Bomen Effect Analyse

Weesperschool, Sinnigvelderstraat te Weesp

Projectnummer	26000733
Project	Weesperschool, Sinnigvelderstraat te Weesp
Datum	25 September 2026
Opgesteld door	5.1.1.D

Versie	3.0

Tekening 4 Uitsnede uit bijlage 2

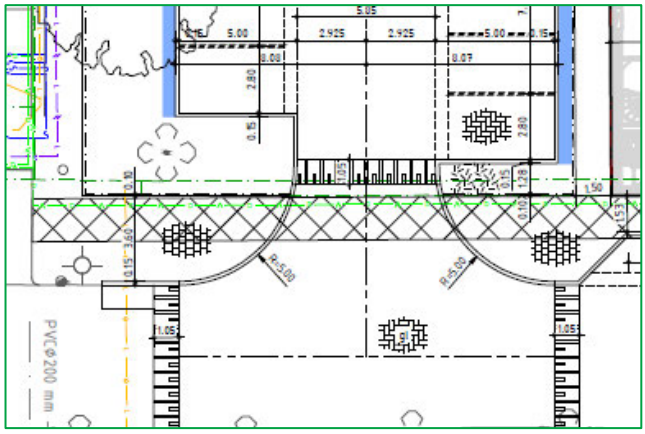
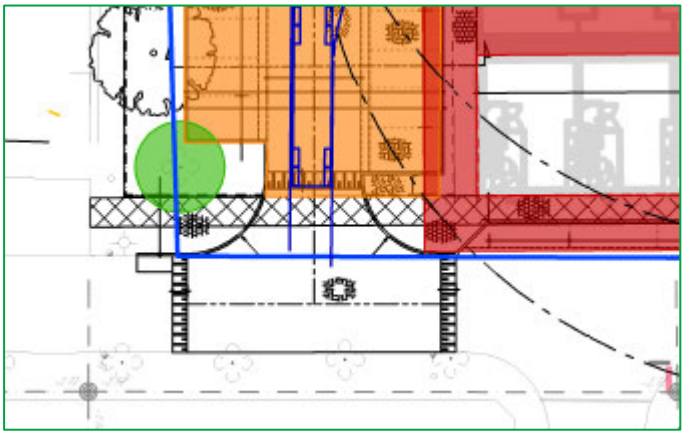
Tussen deze twee tekeningen is een discrepantie aanwezig. In bijlage 3 staan de bestaande bomen afgebeeld als:

In de legenda van bijlage 4 staan de groene bollen geduid als nieuwe bomen. Aangezien in het veld op deze punten al bomen staan en de invloed van de werkzaamheden op de meeste van deze bomen beperkt is, is in deze BEA ervan uitgegaan dat deze bomen blijven staan.

Tekening 7 nieuwe situatie rond boom 1278787

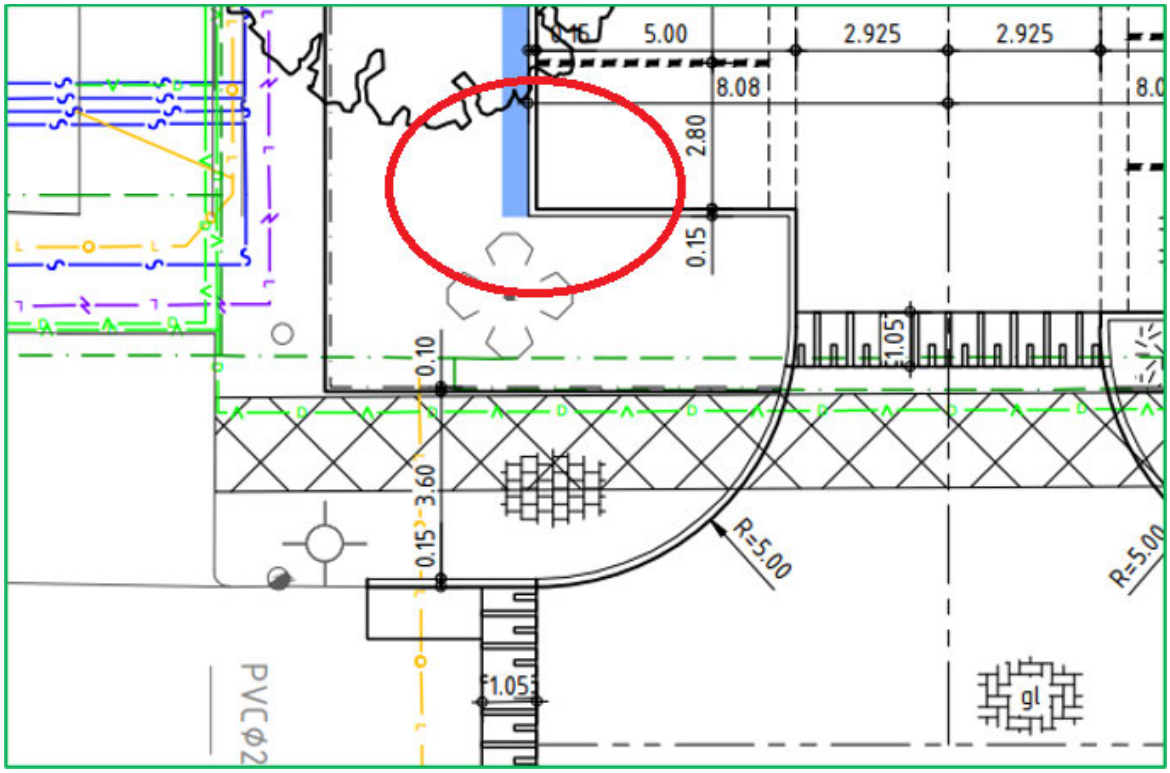
Zoals in paragraaf 3.2 aangegeven is deze moerascipres als monumentaal verklaard door de gemeente. De boom staat nu in een grasperk aan twee zijden en trottoir aan de andere twee zijden.
In het eerste ontwerp op tekening 18HB0485-NS-001-VO-250331-NIEUWE SITUATIE wordt de boven- en ondergrondse groeiplaats ernstig aangetast.

In de nieuwe situatie is de opsluitband voor een parkeervak binnen anderhalve meter uit het hart van de boom gepland. Dit is ruim binnen de stabiliteitskluit. Ook de toegewezen ruimte voor het nutstracé ligt binnen deze stabiliteitskluit. Het is onduidelijk in hoeverre dit tracé daadwerkelijk benut gaat worden. Bij deze boom is op twee punten een proefsleuf gegraven om de beworteling in kaart te brengen. Hierbij is op 7 meter uit de stamvoet nog een intensief wortelpakket aangetroffen. Onze inschatting is dat binnen de huidige plannen de groeiplaats met 30% verkleind wordt. Dit is te veel om deze monumentale boom te kunnen behouden. Als het parkeervak het dichtst bij de boom niet wordt aangelegd is de beperking van de groeiplaats naar schatting 10 tot 15%. Met groeiplaatsverbetering en zorgvuldig werken onder toezicht is dit verlies acceptabel.

Tekening 8 18HB0485-NS-001-VOA-260924-NIEUWE SITUATIE

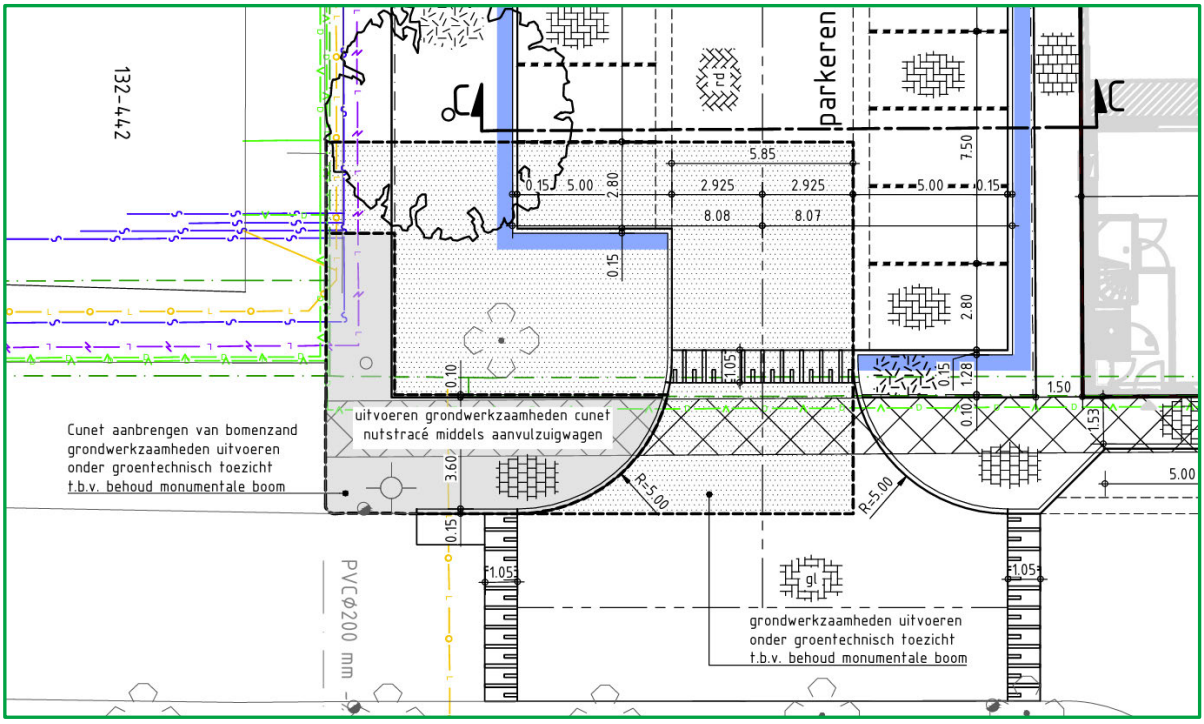
Op de tekening van de nieuwe situatie (18HB0485-NS-001-VOA-260924-NIEUWE SITUATIE) is het ontwerp ter hoogte van de monumentale moerascipres aangepast. Het doel van deze aanpassing is om de bestaande boven- en ondergrondse groeiplaats zoveel mogelijk te ontzien en voldoende ruimte rondom de boom te behouden.

De rij parkeerplaatsen is in het ontwerp opgeschoven waardoor meer ruimte ontstaat bij de boom. Hierdoor vinden geen aanlegwerkzaamheden voor dit parkeervak meer plaats binnen de stabiliteitskluit en blijft een groter deel van de bestaande groeiplaats intact. Daarnaast wordt onder de aangrenzende voetpaden extra bomengrond aangebracht. Hiermee wordt de beschikbare doorwortelbare ruimte vergroot en blijven de mogelijkheden voor de opname van water, zuurstof en voedingsstoffen zoveel mogelijk behouden.

Door deze ontwerpaanpassingen wordt de eerder voorziene aantasting van de groeiplaats voldoende beperkt en kan boom 1278787 worden behouden. Voorwaarde is dat tijdens de uitvoering zorgvuldig wordt gewerkt, dat graafwerkzaamheden binnen de beschermde boomzone onder toezicht van de groenwacht plaatsvinden en dat de algemene beschermende maatregelen uit hoofdstuk 7 worden opgevolgd.

Tekening 9 boom in nieuwe situatie

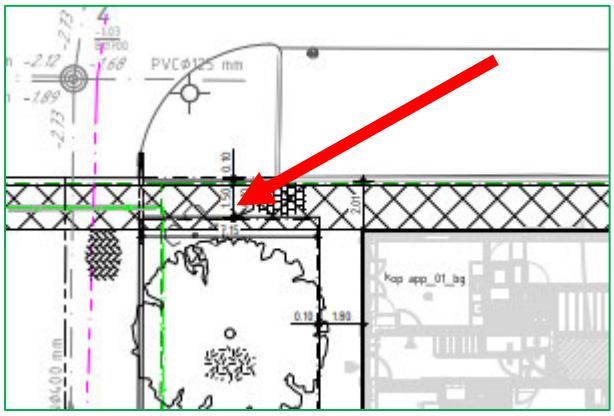
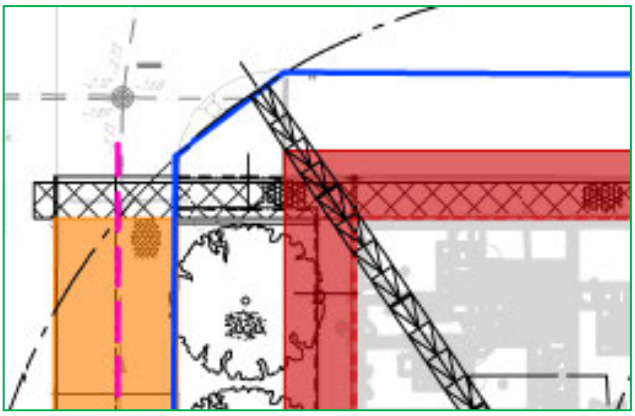
Op de tekening van de nieuwe situatie (18HB0485-NS-001-VO-250331-NIEUWE SITUATIE) is deze boom lastig te vinden. Op de tekening van de bouwplaats is deze bijna geheel weggevallen.

De boom is een volwassen paardenkastanje met een voldoende conditie en zonder gebreken. Op de door de opdrachtgever verstrekte kaart is het plan de boom te behouden. Hiervoor zijn echter wel wijzigingen in de plannen nodig. Het geplande voetpad en nutstracé zijn niet mogelijk zonder het verwijderen van de boom.

Tekening 11 18HB0485-NS-001-VOA-260924-NIEUWE SITUATIE

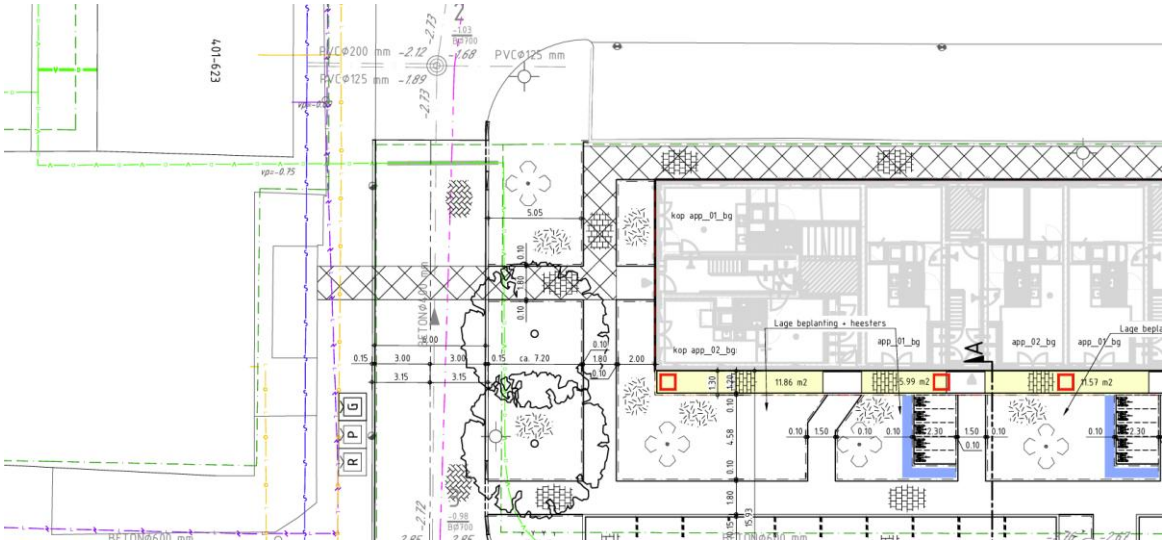
Op basis van de nieuwe aangeleverde ontwerptekening '18HB0485-NS-001-VOA-260924-NIEUWE SITUATIE' is het ontwerp aangepast zoals in de onderstaande tekening is te zien.

Op de tekening is te zien dat het pad niet meer ter plaatse van de witte paardenkastanje is gesitueerd, maar op voldoende afstand van de boom waardoor de boom behouden kan blijven/ gehandhaafd kan worden

Tekening 12 Boom 1278213 in bouwplaatstekening

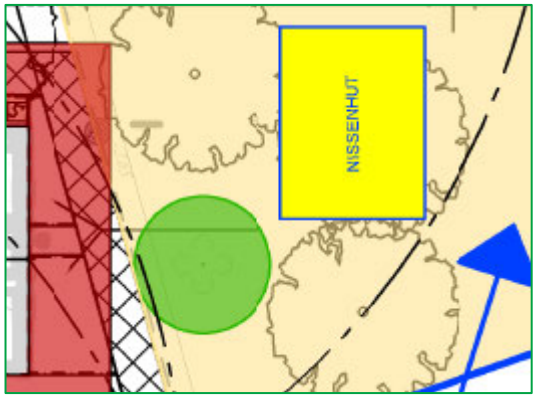
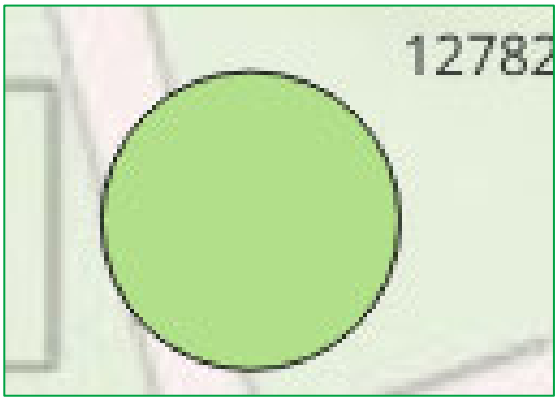
In de directe omgeving van boom 1278213 zijn de veranderingen op het maaiveld beperkt. Op de ontwerptekeningen staan vier mogelijke knelpunten:

- Er staat een nutstracé gepland onder het voetpad naast de boom. Een deel van de wortels is onder het voetpad doorgegroeid. Daardoor kan er niet met een minigraver in dit tracé gegraven worden zonder schade aan het wortelgestel. Om schade te voorkomen, wordt geadviseerd handmatig of met een grondzuiger te graven.

- Een deel van de kroon valt binnen de steigerzone. Behoud is mogelijk als een ETW'er de kroon vooraf aan deze zijde, voor zover nodig, inneemt.
- Tijdens de bouwwerkzaamheden is er een nissenhut binnen 2 meter uit het hart van de boom gepland. Aangezien de afmetingen van de nissenhut niet bekend zijn, is het niet mogelijk de effecten hiervan in te schatten.

- Het groenvak waar deze boom staat, is een mogelijke plek voor extra parkeervakken. Hiervan is niet duidelijk of deze gerealiseerd gaan worden en wat de nieuwe inrichting wordt. Als de parkeervakken buiten de kwetsbare boomzone (kroonprojectie + 1,5 m eromheen) worden aangelegd, zijn de effecten beperkt.

Tekening 14 aangepast ontwerp bij boom 1278213

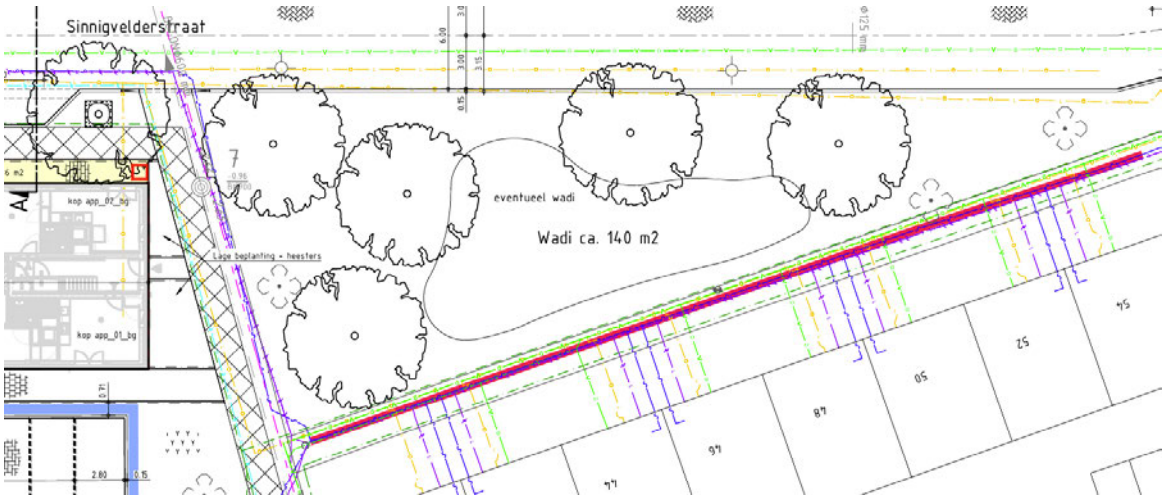
Ook op deze locatie is het ontwerp aangepast, zoals weergegeven op de onderstaande tekening en conform ontwerptekening '18HB0485-NS-001-VOA-260924-NIEUWE SITUATIE.

In het aangepaste ontwerp komen de parkeervakken te vervallen. De bestaande graszone blijft behouden en wordt aangevuld met nieuwe bomen. Daarnaast wordt mogelijk een wadi aangelegd. Tijdens de werkzaamheden valt een deel van de boomkroon binnen de beoogde steigerzone. Behoud van de boom is mogelijk, mits een ETW-gecertificeerd boomverzorger de kroon aan deze zijde voorafgaand aan de werkzaamheden, voor zover noodzakelijk, zorgvuldig inneemt.

tekening 15 detail ontwerp rond goudberken 1278319 en 1278053

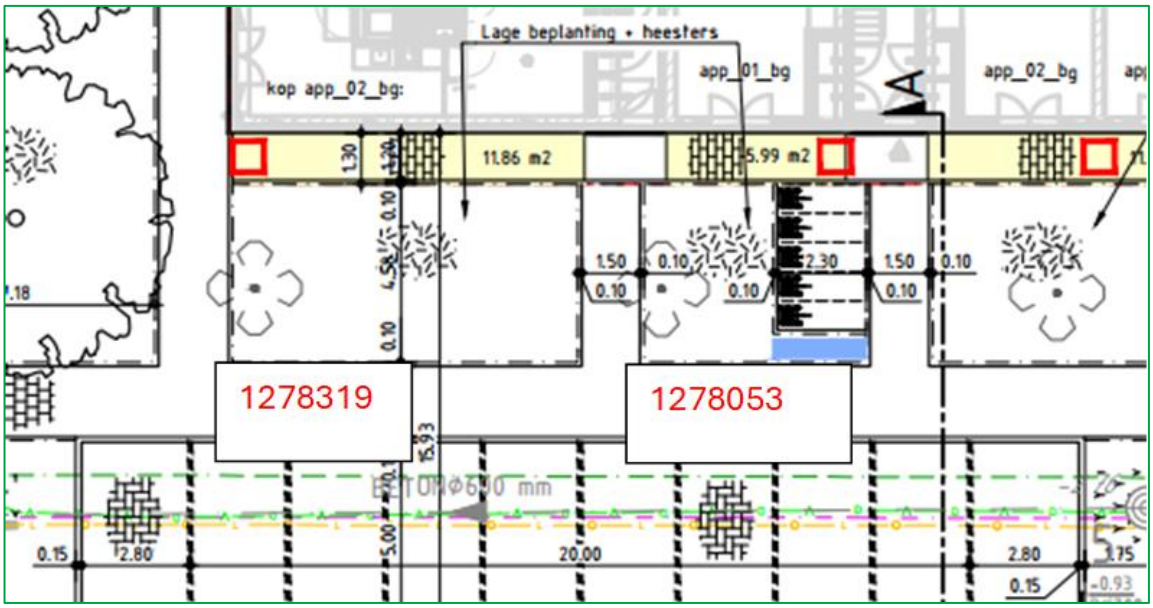
Ongeveer 10 jaar geleden zijn zeven goudberken in het gazon geplant.
In de plannen is voorzien dat deze bomen blijven staan tijdens de werkzaamheden en in de nieuwe inrichting. Zes van deze bomen staan in de steigerzone. In hoeverre dit een negatieve invloed heeft op de bomen is met de huidige gegevens niet in te schatten. Bij de twee meest zuidelijke bomen (1278319 en 1278053) is het trottoir voorzien op minder dan een halve meter afstand. Bij aanleg hiervan op de reguliere wijze ontstaat schade aan de oppervlakkige beworteling, waar goudberk slecht tegen kan. Wortelschade kan allereerst worden voorkomen door het voetpad verder van de bomen af te leggen. Daarnaast moet de ontgraving beperkt blijven tot het voorzichtig afschrapen van de graszode. Hierop kan 5 cm straatzand worden aangebracht en daarna de tegels. Er is een grote kans op toekomstige opdruk van de verharding. Zijn deze maatregelen niet mogelijk, dan is het verstandiger om op deze twee locaties een nieuwe boom te planten in het midden van het groenvak met een goede groeiplaats.

tekening 16 detail nieuwe inrichting rond berken 1278319 en 1278053

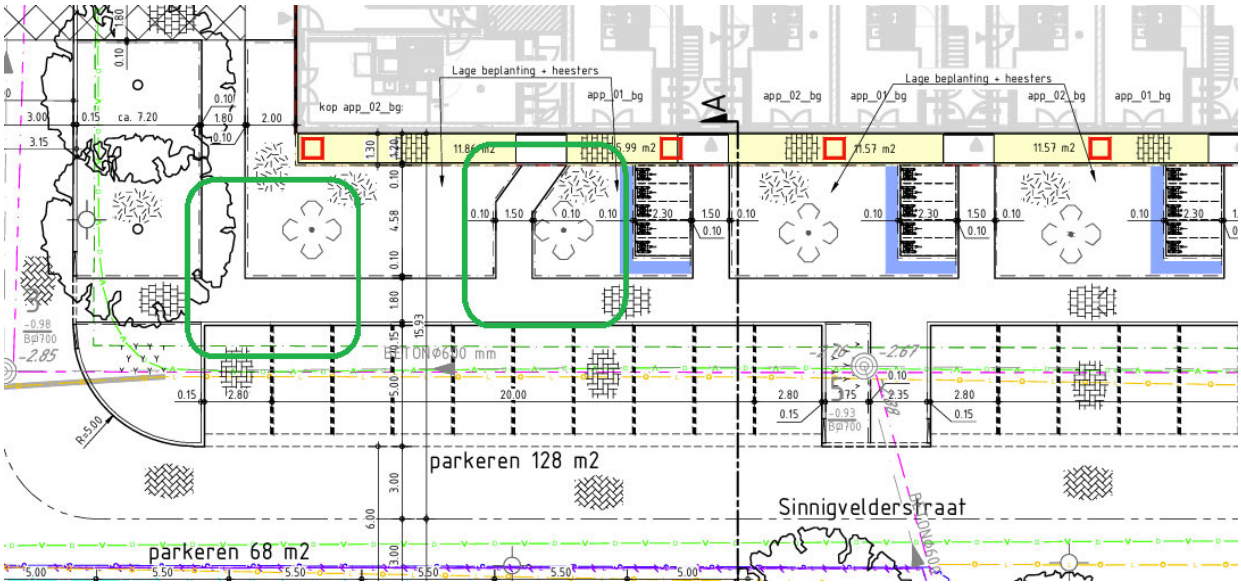
Ook ter hoogte van de berken aan de westzijde is het ontwerp aangepast om de instandhouding van de aanwezige bomen te waarborgen. In de nieuwe situatie is het voetpad nabij boom 1278319 verder van de bomen verplaatst, waardoor de afstand tot de boom aanzienlijk is vergroot. Daarnaast is bij boom 1278053 het voetpad eveneens verder van de boom gepositioneerd en middels een knik aangesloten op het nieuwe woonperceel. Door deze ontwerpaanpassingen neemt de belasting op de wortelzones af en kunnen beide bomen duurzaam behouden blijven.

Tekening 17 bouwplaat inrichting rond boom 1278784

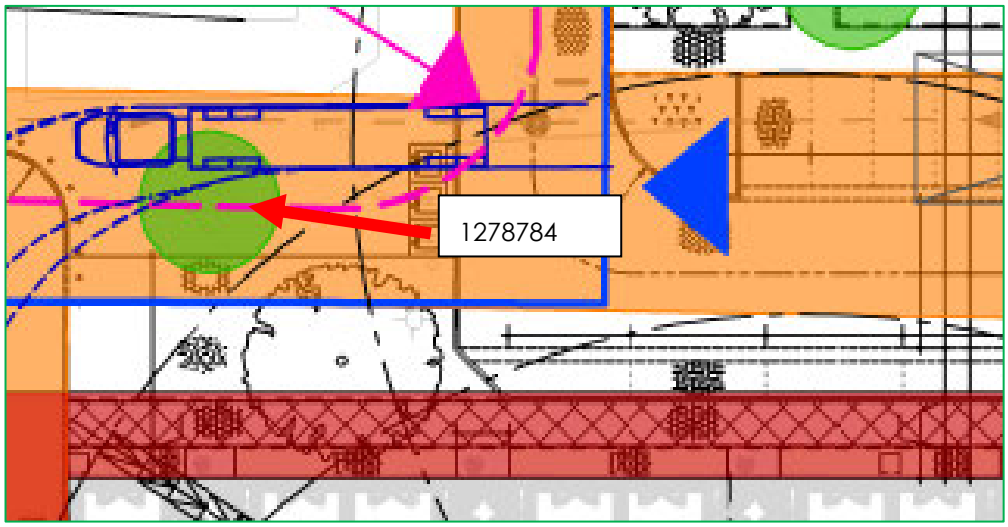
Op de tekening van de bouwplaats inrichting is de ruimte voor boom 1278784 erg beperkt. De boom staat in de tijdelijke toegangsweg tot een openbaar parkeerterrein. Om de boom in deze situatie te kunnen behouden moet de kroonprojectie vrij blijven van de tijdelijke verharding. Als dit niet mogelijk is zal de conditie van de boom te sterk afnemen om deze te kunnen behouden.

Tekening 17 bouwplaats bij boom 1278211

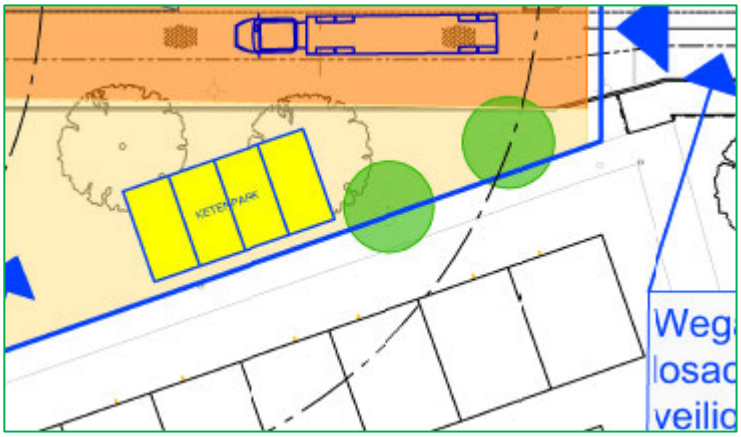
Op deze twee bomen (met de nummers 1278210 en 1278211) heeft de nieuwe inrichting beperkt invloed. De tijdelijke bouwplaats inrichting zoals hieronder weergegeven heeft meer invloed. De aanbrenghoogte van deze tijdelijke inrichting is niet bekend; maar normaliter bestaat het uit een laag puingranulaat van ongeveer 20 cm. Daarnaast is een ketenpark dichtbij de berk (boom 1278211) gepland. Om de bomen te kunnen behouden moet de bouwplaats worden verkleind tot buiten de kroonprojectie van de bomen. Het ketenpark moet ook buiten de boomkroon worden geplaatst. De transportroute kan wel worden aangelegd, mits de overige ruimte rondom de bomen ongemoeid blijft.
